IMPIANTO AGROVOLTAICO A TERRA AD INSEGUIMENTO MONOASSIALE - Potenza 19,987 KW_p DENOMINATO "Piano Coperchio", CON INTERVENTO DI AGRICOLTURA SPECIALIZZATA

Oggetto: **Integrazione documentale note MITE prot. 4921 del 15/07/2022 – prot. 99754 del 09/08/2022**

RELAZIONE DI RISCONTRO

**RELAZIONE DI RISCONTRO ALLA RICHIESTA DI
INTEGRAZIONE DEL MITE “Vs. rif.: ctva.registro
ufficiale u. 0004921.15-07-2022”**

Figura 3 – Rappresentazione delle distanze tra la particella catastale dove è ubicato il pozzo di profondità della "Scianatico Laterizi srl" e la recinzione dell'impianto agrovoltaco e anche rispetto al punto di prelievo idrico dell'iniziativa in esame .

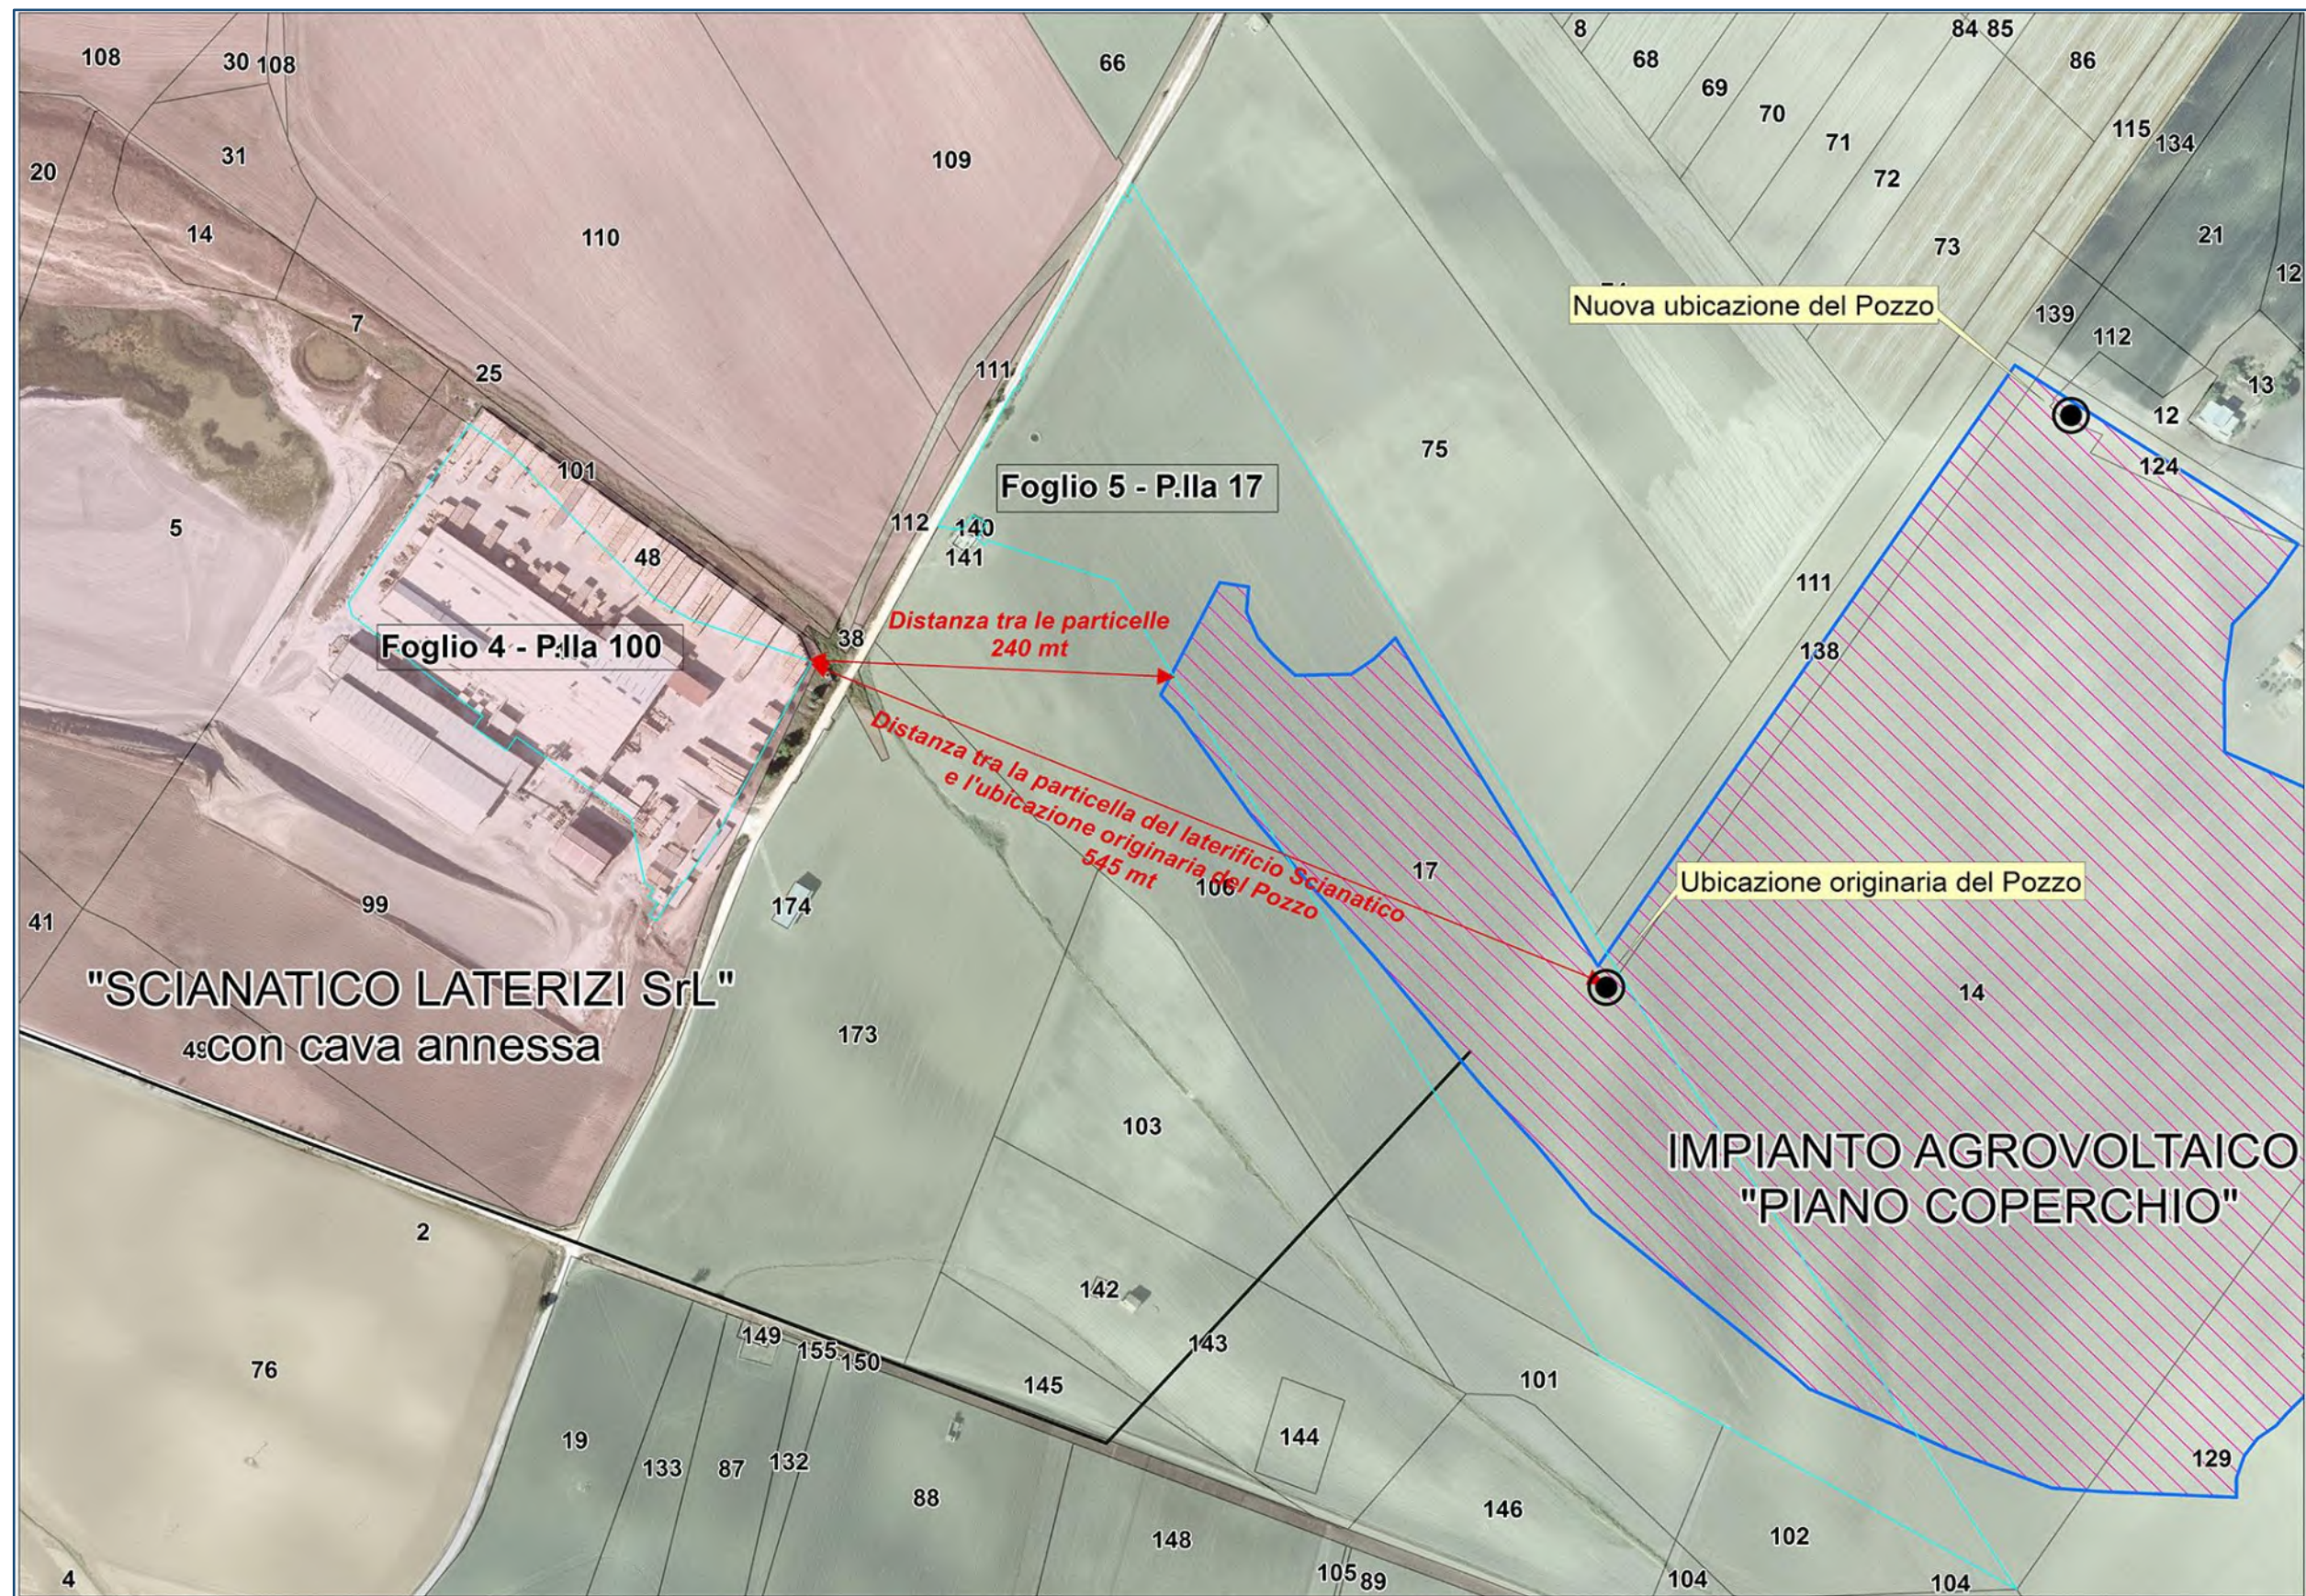
Secondo le specifiche elaborate all'interno del progetto attualmente in corso di autorizzazione, è stato previsto un pozzo di profondità (vedi Relazioni A.1, A.13, A.13.a1 e A.13.g ed ubicazione grafica Elab. A.12.a.22) tramite il quale assicurare nel corso della stagione "secca" l'approvvigionamento idrico utile a soddisfare l'intera esigenza irrigua del campo di erbe officinali e delle siepi delle schermature perimetrali. Nello specifico l'attingimento dal pozzo ubicato a 312 m.s.l.m. (Comune di Genzano di Lucania Fg. 5; Part. 17), consentirà di stoccare la risorsa idrica all'interno della vasca di carico posta alla maggiore quota del lotto (360 m.s.l.m. c.a.), per poi, all'occorrenza, distribuirla per caduta lungo la rete di distribuzione in modo da esercire il sistema di erogazione del tipo "goccia a goccia".

L'immagine di figura 3 che segue descrive, al livello grafico, lo stretto rapporto tra l'ubicazione del pozzo in esercizio a servizio dell'insediamento industriale citato, con l'ubicazione originaria e la nuova posizione del invece da realizzare, a servizio dell'impianto agrovoltaico. Lo spostamento del punto di perforazione, finalizzato ad una più razionale disposizione e accorpamento degli strumenti deputati alla della gestione irrigua, è stato anche graficamente indicato all'interno dell'elaborato denominato "M.4_Progetto schema irriguo". Quest'ultimo, elaborato a valle del dimensionamento contenuto nel successivo paragrafo, descrive i settori di distribuzione dell'acqua lungo il Lay-Out dell'impianto, con riferimento alle n. 6 dorsali principali e agli n. 36 sub-settori.

Conclusione: la disponibilità della risorsa idrica mediante un pozzo di profondità dedicato, è ragionevolmente assicurata dalla presenza di un pozzo simile, posto a breve distanza dal sito di progetto, la cui concessione di derivazione è stata autorizzata per 15,50 l/sec a favore della Scianatico Laterizia Srl. Nel caso in esame, per confermare l'approccio prudenziale, si prevede, nelle more del presente processo autorizzativo (V.I.A. e A.U.) e come specificato in seguito, di richiedere una capacità di prelievo di 10 l/sec, pari ai 2/3 di quella già assentita.

Figura 5 –Particolari costruttivi estratti dall’elaborato di progetto “A.13.e.I.

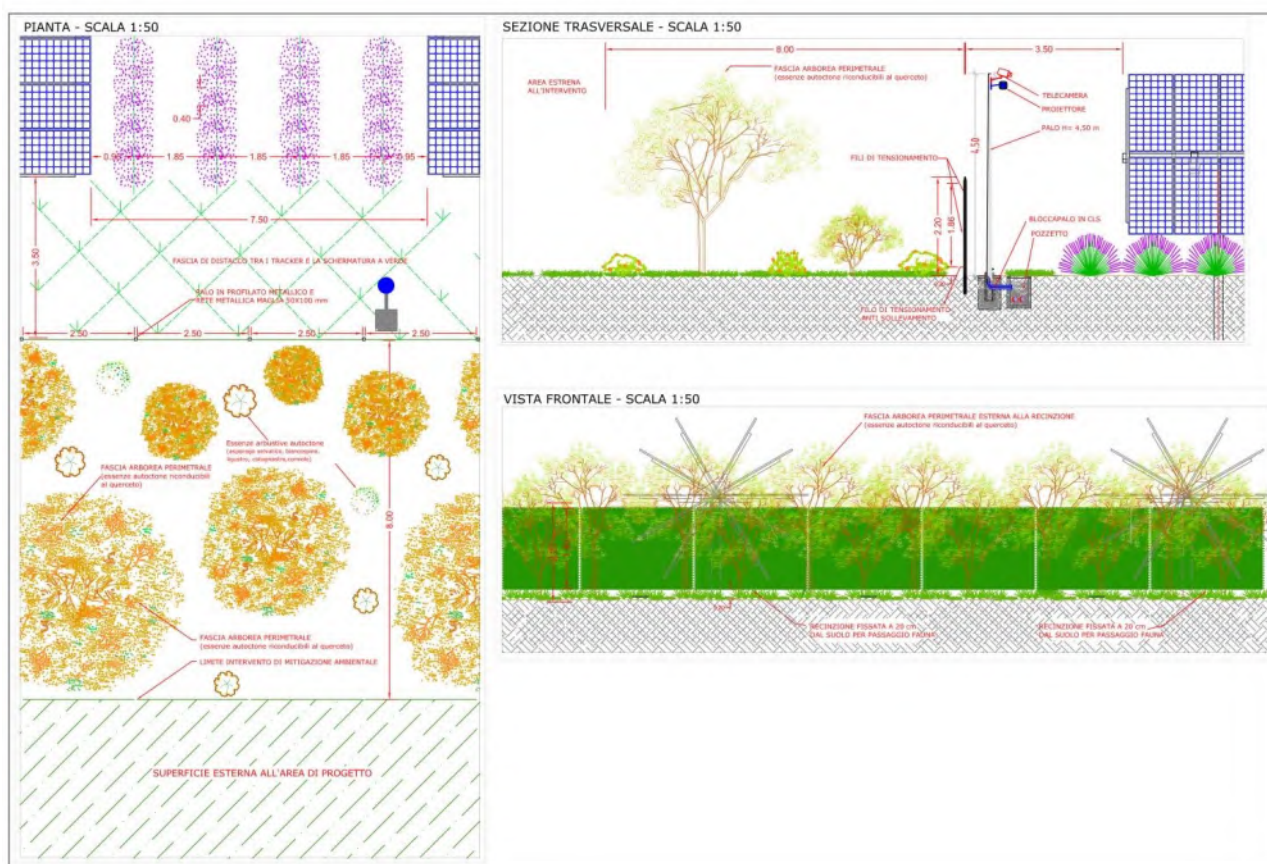
3.1.b Specifiche dell'ampiezza della fascia arborea perimetrale che dovrà essere di almeno 3 metri

Come da specifiche progettuali descritte a livello grafico nella seguente immagine tratta dall'elaborato A.13.el a cui si rimanda, la fascia arborea perimetrale sarà della larghezza di 8 metri, ben superiore ai 3 metri richiesti dalle integrazioni proposte dal MITE.

Ribadiamo che la recinzione dell'impianto, per tutto il suo sviluppo, sarà posizionata costantemente ad un'altezza dal piano di campagna di 20 cm. Questa soluzione infatti, garantirà il passaggio della fauna locale di piccola taglia quali Faina (*Martes foina*), Donnola (*Mustela nivalis*), Tasso (*Meles meles*), Volpe (*Vulpes vulpes*).

Figura 6 – Relazione spaziale tra il progetto Piano Coperchio e la ZPS/ZSC Gravine di Matera , codice IT9220135, erroneamente invocata nella richiesta di integrazioni. La distanza che li separa è infatti di circa 41,5 km. Fonte RSDI Basilicata.

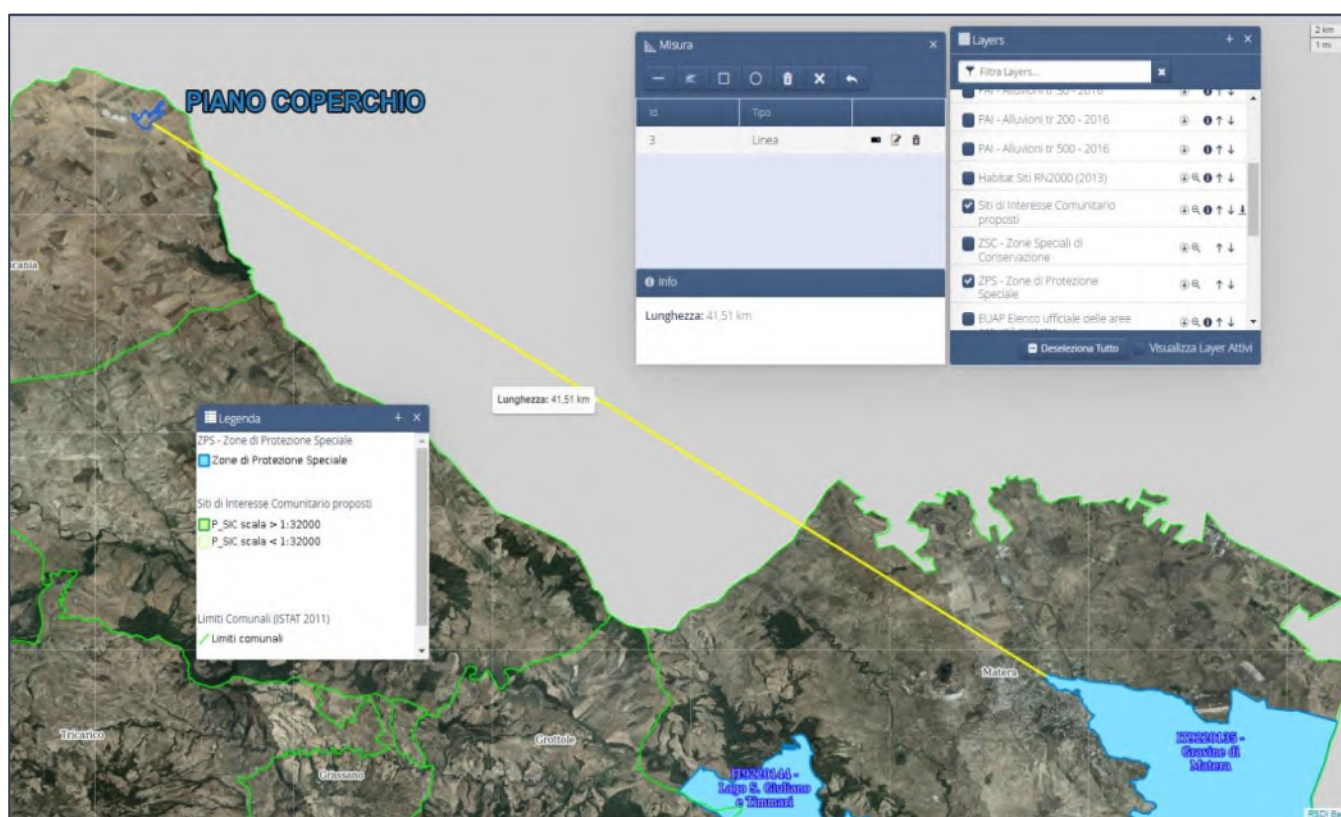
Al punto 3.2 della richiesta di integrazioni inoltrata dal MiTE, si fa riferimento alla prossimità del progetto Piano Coperchio con la ZPS IT9220135 e ZSC IT IT9220135 denominata “Gravine di Genzano di Lucania”, indicando che la distanza intercorrente tra il progetto e tale area di protezione è stimata intorno ai 4,4 km.

In ragione di questa relazione geografica, il MiTE richiede la redazione di una Valutazione di Incidenza Ambientale (VInCA), che è una procedura obbligatoria nei casi in cui un piano, un intervento, un'attività o una manifestazione possono avere effetti, diretti o indiretti, sugli obiettivi di conservazione della Rete Natura 2000 e sulle connessioni ecologiche.

Come si evince dall’immagine di figura 6, la distanza tra la sede del progetto Piano Coperchio in agro di Genzano di Lucania e la ZPS/ZSC “Gravine di Matera” è di circa 41,5 chilometri, escludendo in maniera inequivocabile la relazione spaziale tra le due entità.

Pertanto sarebbe da escludere la probabilità di qualunque incidenza significativa dell’intervento richiesto sui vicini siti protetti.

Figura 7 – Relazione spaziale tra il progetto Piano Coperchio e le ZPS/ZSC IT9210020 Bosco Cupolicchio, IT9220260 Valle Basento Grassano Scalo- Grottole e IT9220144 Lago di San Giuliano e Timmari. Le distanze variano dai circa 30 a oltre i 35 km. Fonte RSDI Basilicata.

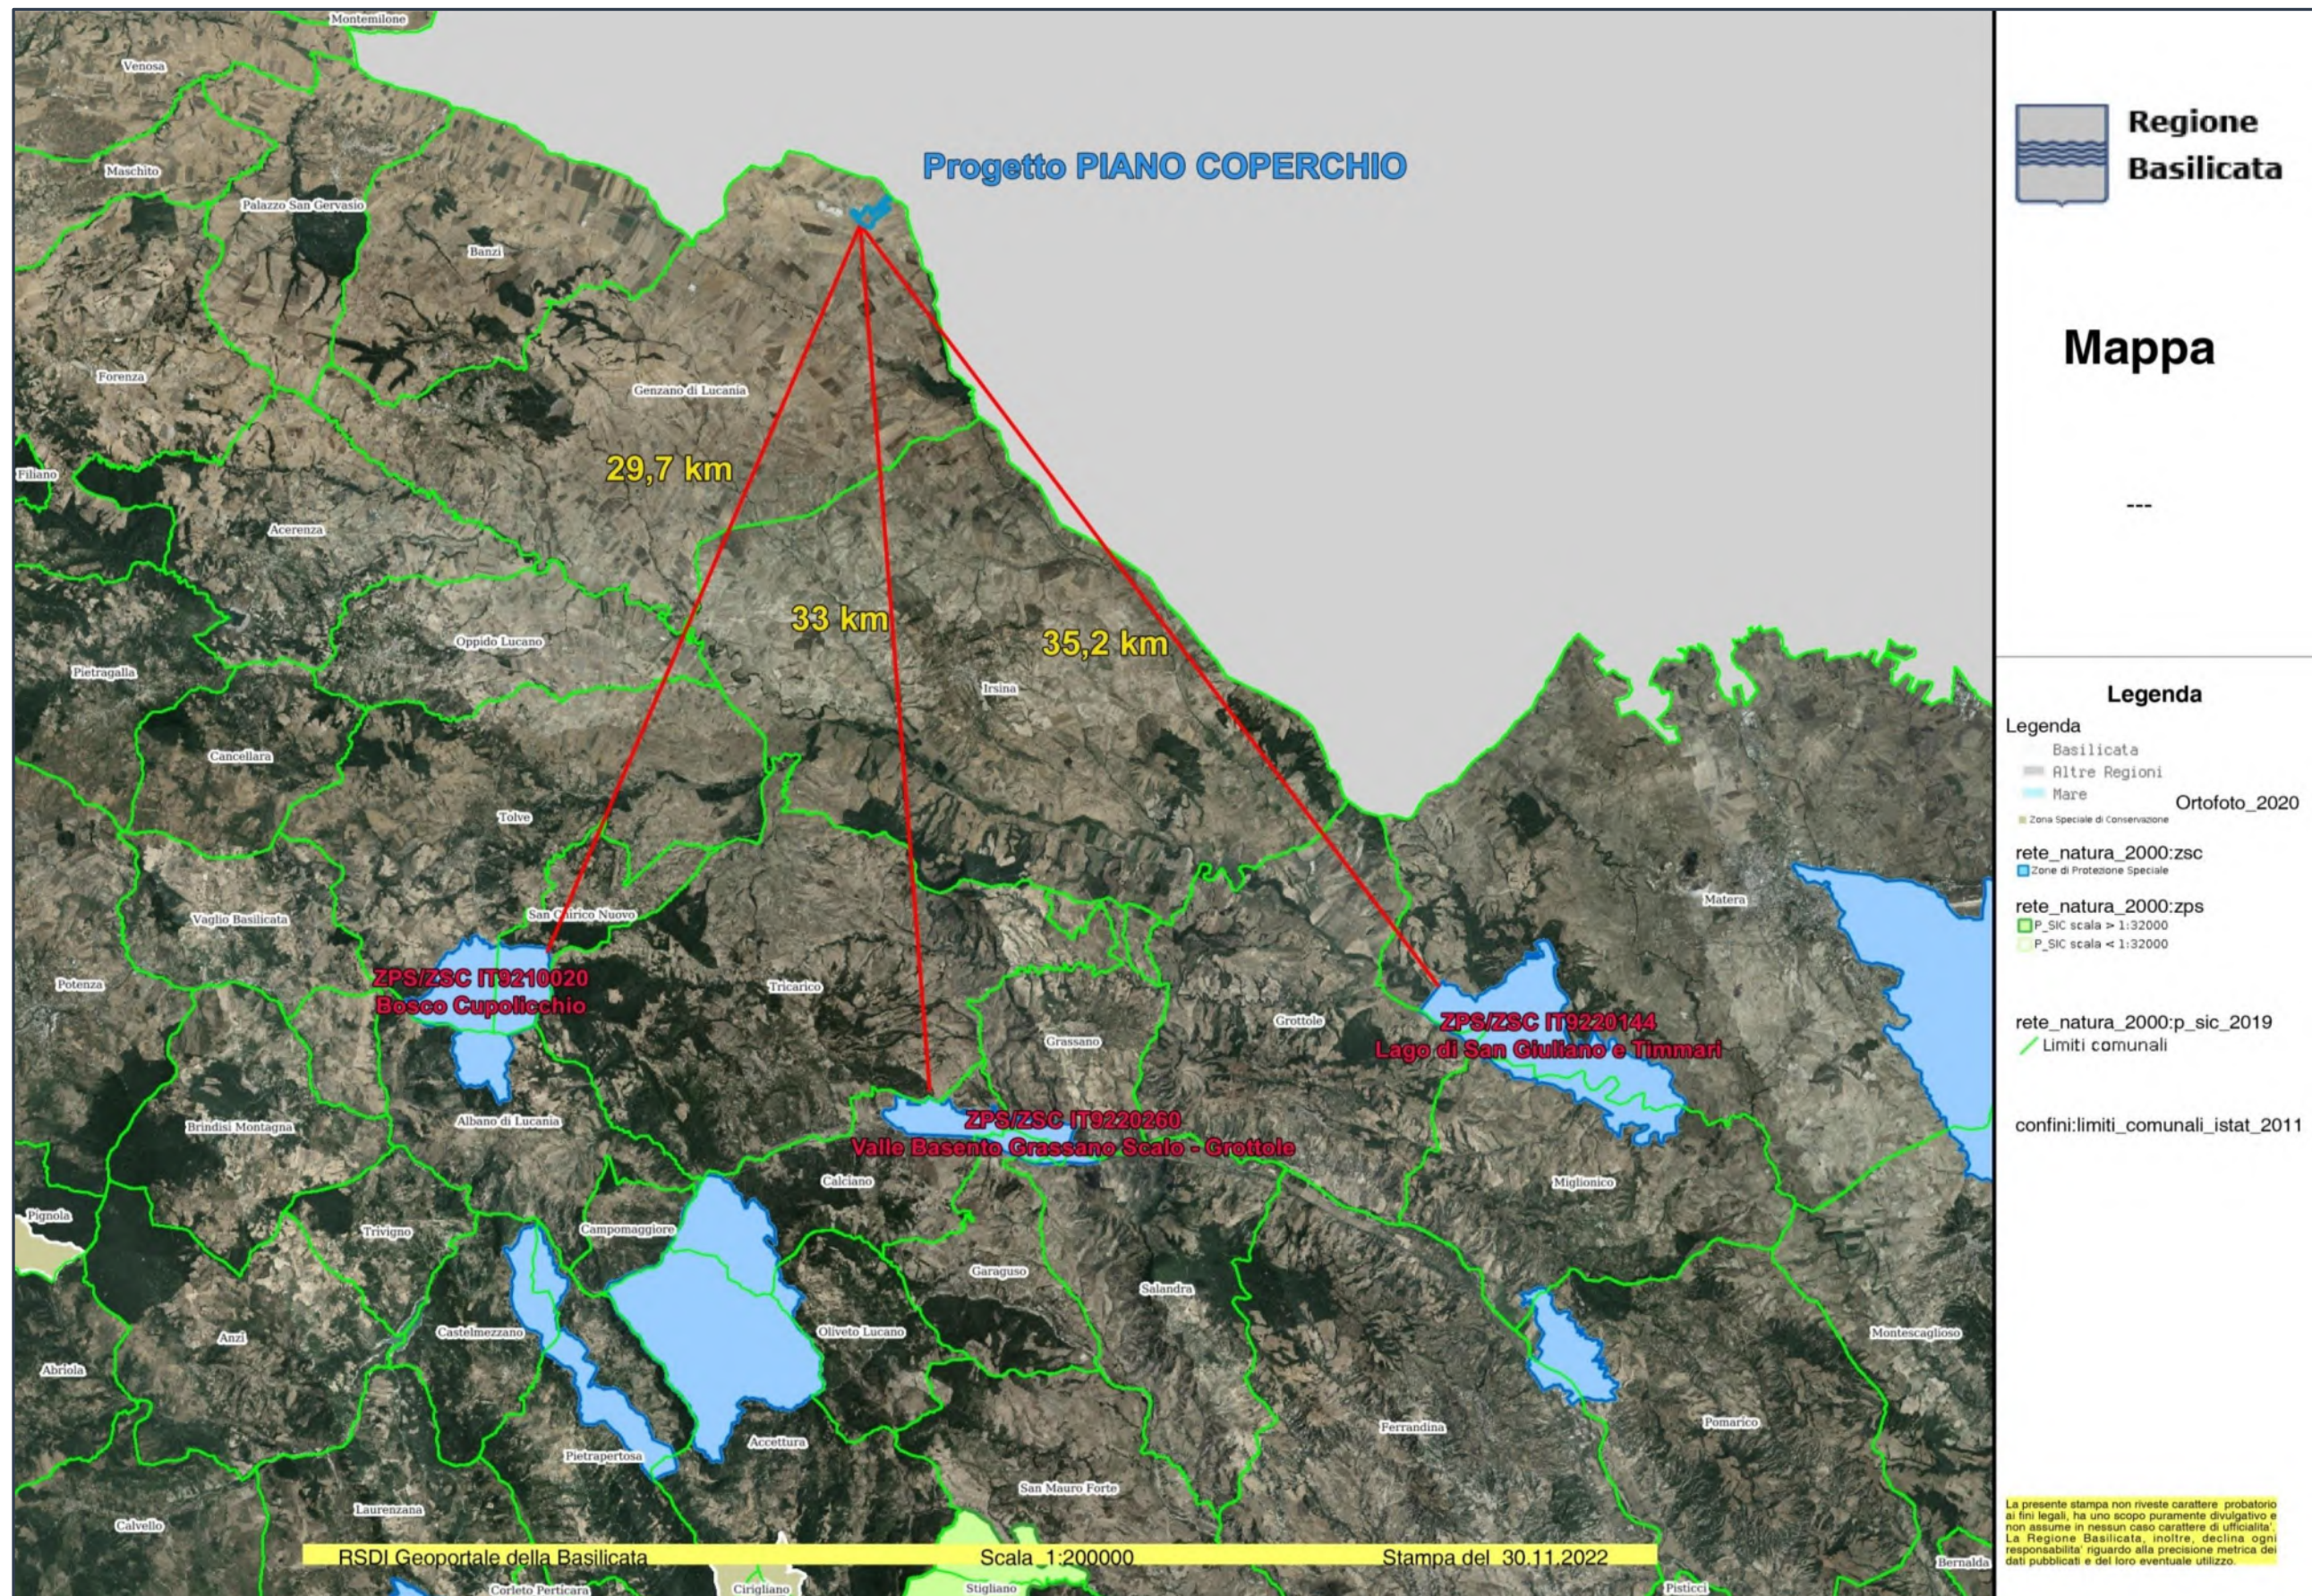
Nell'immagine seguente di figura 7, è rappresentato un altro stralcio della cartografia ufficiale della regione Basilicata che raffigura le ZPS/ZSC presenti in quella porzione di territorio in relazione all'impianto Piano Coperchio.

E' stata compiuta una misura di distanza intercorrente tra queste e l'impianto ma solo per le 3 aree oggetto di conservazione che si collocano più vicine. Queste sono:

- ZPS/ZSC IT9210020 Bosco Cupolicchio, che dista **29,7 km** da Piano Coperchio.
- ZPS/ZSC IT9220260 Valle Basento Grassano Scalo- Grottole, che dista **33 km** da Piano Coperchio.
- ZPS/ZSC IT9220144 Lago di San Giuliano e Timmari, che dista **35,5 km** da Piano Coperchio.
